新竹縣政府工程查核代表照片表

拍攝日期：112.07.12

工程名稱：竹北市嘉豐國小校舍暨地下停車場興建工程

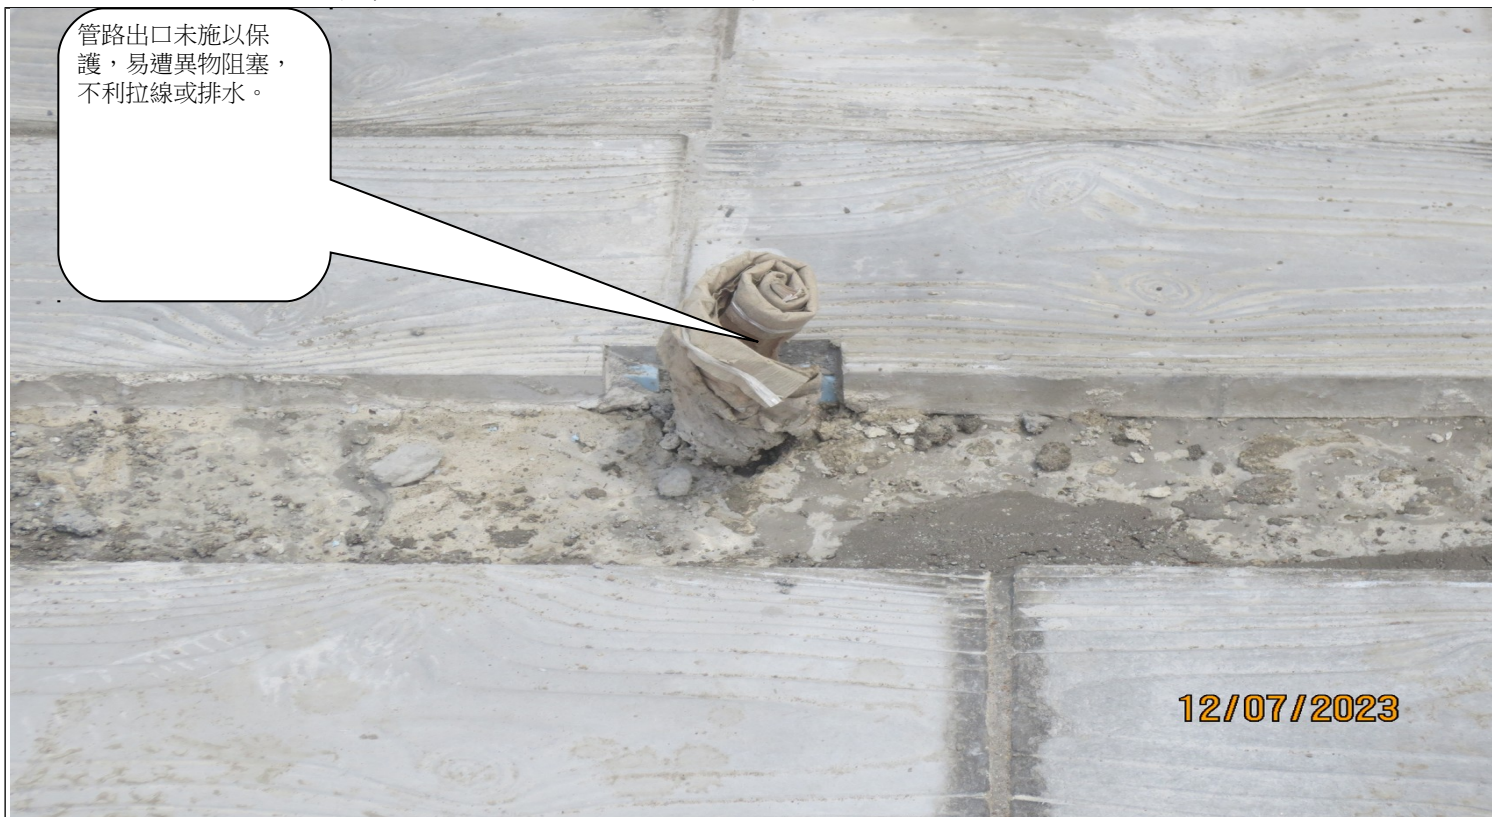
說明	樓梯梯級之金屬扶手垂直托架底座之錨定螺絲，有部分螺絲之鑽孔位置過於接近梯級邊梁致使梯級邊梁破損。
----	--
